改善箇所説明図

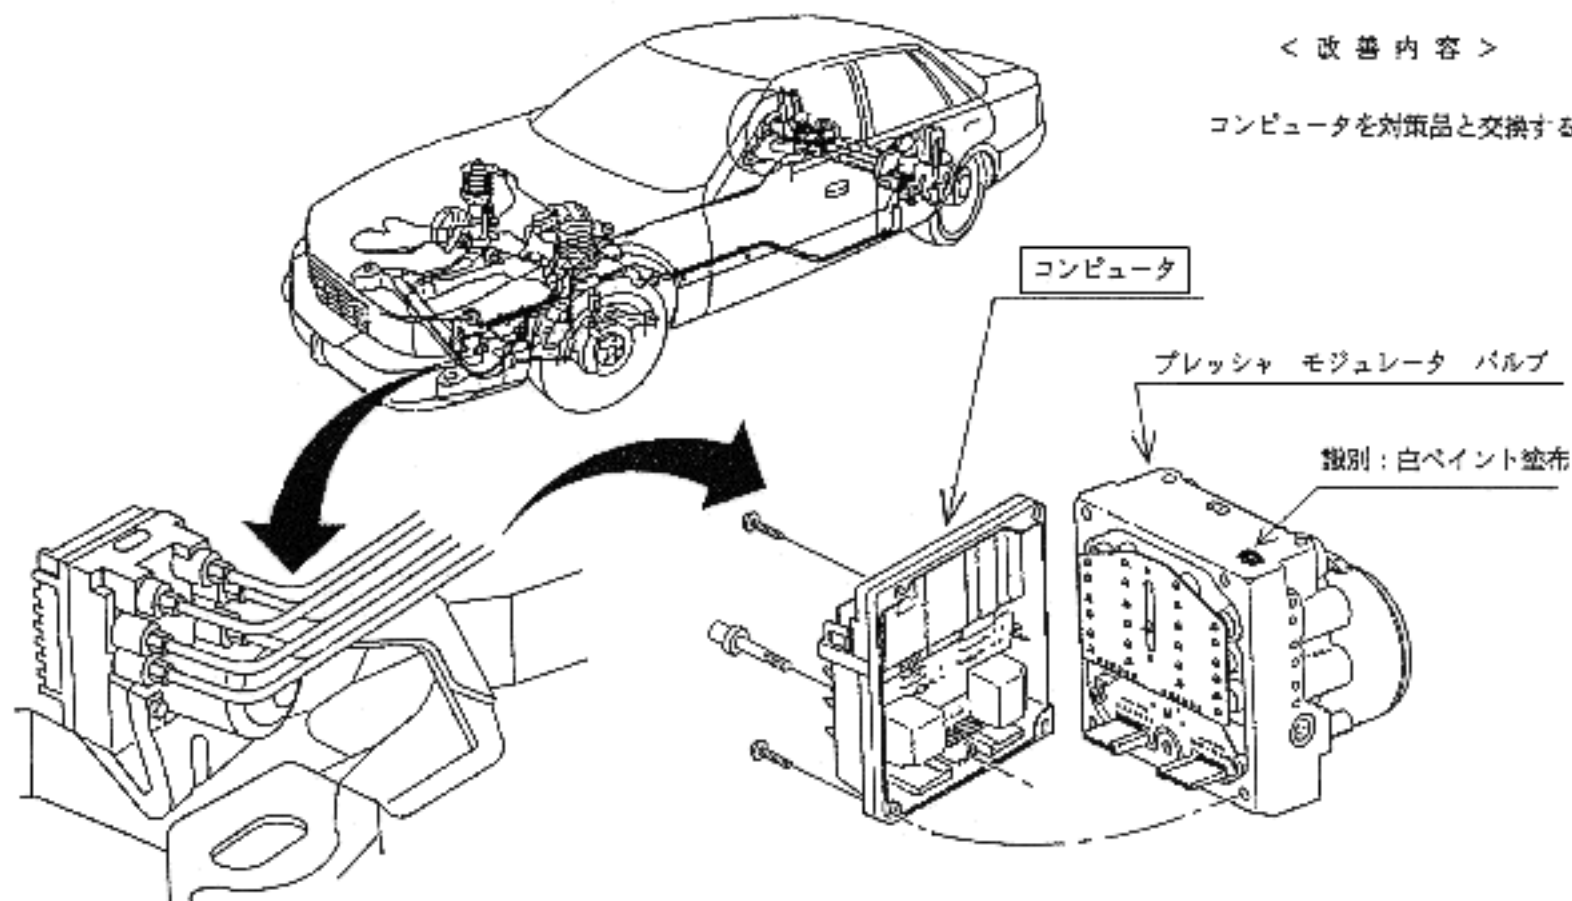
基準不適合発生箇所

コンピュータ

制動装置のコンピュータのプログラムの一部が不適切なため、ABS (アンチ ロック ブレーキ システム) の作動が不要な通常の制動時に ABS が作動し、最悪の場合、制動距離が伸びるおそれがある。

コンピュータを対策品と交換する。
